Endring etter enklere prosess av «Reguleringsplan for Østre Porsgrunn Kirke med Kirkegård m.m». Vedtak.

Arkivsak-dok. 20/00940
Saksbehandler Maja Mercina Abburu

Endring av «Reguleringsplan for Østre Porsgrunn Kirke med Kirkegård mm.». Vedtak.

Illustrasjon med flisledning.

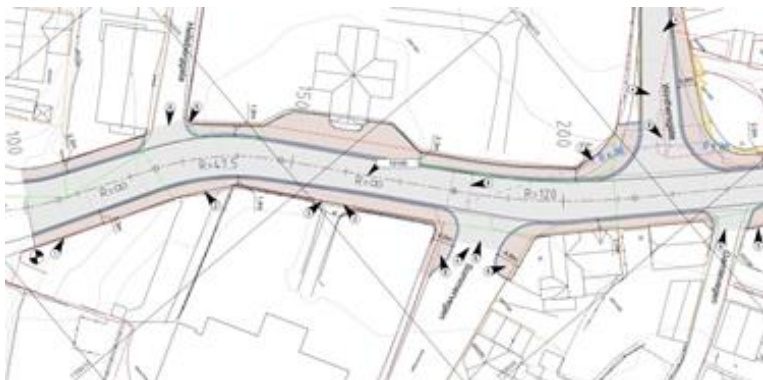
- Punkt 3.3.1 «utforming og omgivelser» annet ledd «Byggets materialer skal harmonere med den omkringliggende vernede trehusbebyggelsen».

Forslagsstiller foreslår at punkt 3.3.1 annet ledd fjernes. Dette med bakgrunn i at kirkens tilpasning og utforming allerede harmonerer gjennom volum og arkitektonisk utforming med omkringliggende bebyggelse, også fargemessig. Forslagsstiller mener at bruk av treverk i seg selv ikke automatisk vil medføre harmoni i eksisterende bygningsmiljø. De peker på at nye kirkebygg av tre også stort sett utføres i naturgrånet malmfuru, grånet lerk eller lignende. Dette for å gi et samtidspreg, og for holde vedlikeholdskostnader nede. Forslagsstiller mener at trematerialet vil fremstå som et fremmedelement på den nye kirken med sin hvite og nøytrale flisbekledning. Fliseformatene er utformet slik at de skal bidra til en nøytral karakter mot omgivelsene.

Utsnittet til venstre viser dagens fasade med flisledning. Utsnittet til høyre viser fasadekledning med hvit liggende vestlandskledning.

Det søkes om å fjerne bestemmelse om at «byggets materialer skal harmonere med den omkringliggende vernede trehusbebyggelsen». Som tidligere omtalt mener forslagstiller at kirkens tilpasning og utforming allerede harmonerer gjennom volum og arkitektonisk utforming med omkringliggende bebyggelse, også fargemessig. De mener at bruk av treverk i seg selv ikke automatisk vil medføre harmoni til eksisterende bygningsmiljø.

Fylkeskommunen konkluderer i sin uttalelse med at bygningen i sin helhet mangler tilpasning til omgivelsene. De mener derfor bestemmelsene om materialbruk ikke lenger vil ha noen hensikt for å sikre harmoni med omkringliggende trehusmiljø.

Kirken er nå ferdigbygget (med porselensflis som fasademateriale). Dette har gitt alle en mulighet til å oppleve hvordan kirken faktisk tilpasser seg til sine omgivelser. Rådmannen mener at bygget fremstår med sitt arkitektoniske moderne uttrykk som et helhetlig og vellykket signalbygg. Ytterligere vurderes det at volumene og lys farge bidrar til at kirken skaper mindre kontrast mellom nytt og gammelt. På bakgrunn av dette vurderer rådmannen at bestemmelsen om materialbruk ikke lenger har noen hensikt for å sikre harmoni med omkringliggende trehusmiljø, og anbefaler at bestemmelsen utgår.

Utklipp av plantegning Kirkebakken – Sverresgate, linje 10100

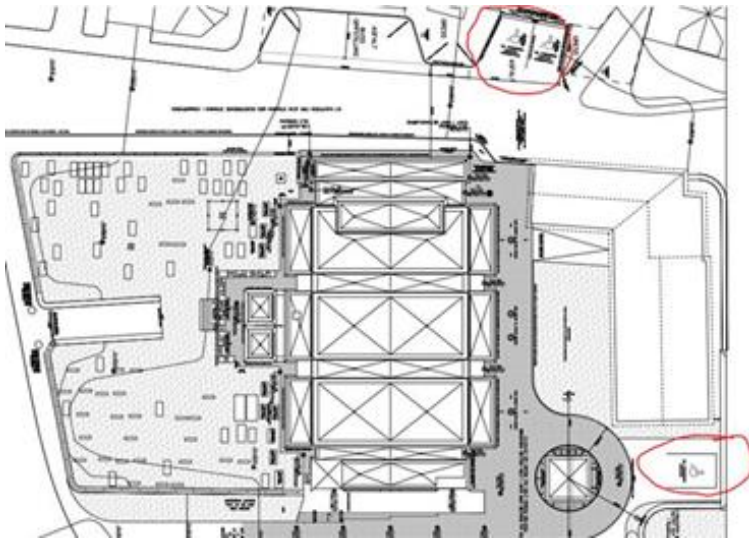
- Punkt 2.2 «rekkefølgekrav om infrastruktur» kulepunkt 3 angående utvidelse av fortau på kapellsiden.

Forslagsstiller foreslår at bestemmelsen tas ut av planen da kommunen/ Bypakke Grenland opparbeider vegarealet forbi kirken og kapellet.

Utsnittet under viser Bypakke prosjekt i Kirkebakken:

Bypakke Grenland gjennomfører i disse dager en betydelig oppgradering av strekningen fra Kirkebakken-Sverresgate, og i den forbindelse vil vegarealet forbi kirken og kapellet bli opparbeidet på nytt. Forslagstiller har derfor i samråd med kommunen opparbeidet fortau i Sommervegen, og rekkefølgekravet er vurdert som ivaretatt og kan bortfalle.

Utklipp av plantegning som viser HC- plasser nærmere kirken i tråd med kravet

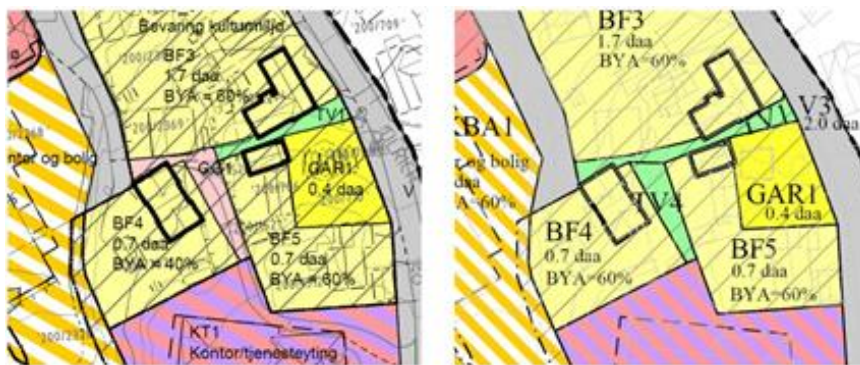
- Punkt 2.2 «rekkefølgekrav om infrastruktur» kulepunkt 4 om universelt utformet gangveg GG1 fra Søsterhjemmet til Sommervegen.

Krav om universelt utformet gangveg (GG1) foreslås erstattet med bedre fremkommelighet (med tiltak som håndløper og bedre lysforhold), da både terreng og hensyn til kulturmiljø gjør dette uforholdsmessig kostnadskrevende og teknisk utfordrende å gjennomføre. Forslagsstiller viser forøvrig til at det er opparbeidet HC-plasser nærmere kirken (i Sommervegen og inne på kirkeområdet), og derfor bortfaller behovet for å benytte parkeringsplass ved Søsterhjemmet som avlastning for kirkeområde med tanke på HC-parkering.

Endring av kravet om universelt utformet gangveg GG1 medfører også endring av bestemmelser punkt 5.2 og endring av plankart. Gjeldende planbestemmelse punkt 5.2 «TV1 - TV3 Turdrag - turveg» stiller ikke et konkret krav om universell utforming knyttet til formål «turdrag - turveg», men et «bør» i stedet for «skal» krav. For å beholde bakenforliggende intensjon om bedre gangforbindelse mellom Gamlevegen og Sommervegen foreslås endring av formulering med krav til bedre fremkommelighet.

Rådmannen er enig i at det er utfordrende å oppfylle krav til universell utforming, da stigningskrav og hensyn til kulturmiljø gjør dette uforholdsmessig kostnadskreven og teknisk utfordrende å gjennomføre. Rådmannen vurderer derfor at kravet kan erstattes med krav til bedre fremkommelighet i form av tiltak som håndløper og bedre lysforhold.

Behovet for HC-plasser ved Søsterhjemmet for kirken er heller ikke lenger aktuelt da kirken har valgt å oppfylle hele kravet til HC-plasser på universelt utformet areal nærmest kirken (i Sommervegen og inne på kirkeområdet). Rådmannen foreslår derfor å ta ut setningene «HC-plassene skal være fordelt på alle parkeringsplassene» i punkt «4.2 Parkering».

Endring av rekkefølgekravet medfører endring av bestemmelser punkt 5.2. Rådmannen er enig i at universell utforming erstattes med krav om bedre fremkommelighet og at kravet knyttes til turveg mellom Sommervegen og Gamlevegen.

Rådmannen foreslår tilsvarende at punkt 2.4 «Tilgjengelighet i uteområder» også justeres. Setningen om universelt utformet GG foreslås endret til «Gangadkomst fra KT1 Søsterhjemmet til kirketomta over TV1 og TV4 skal opparbeides med bedre fremkommelighet, herunder sikring av håndløper, og bedre lysforhold».
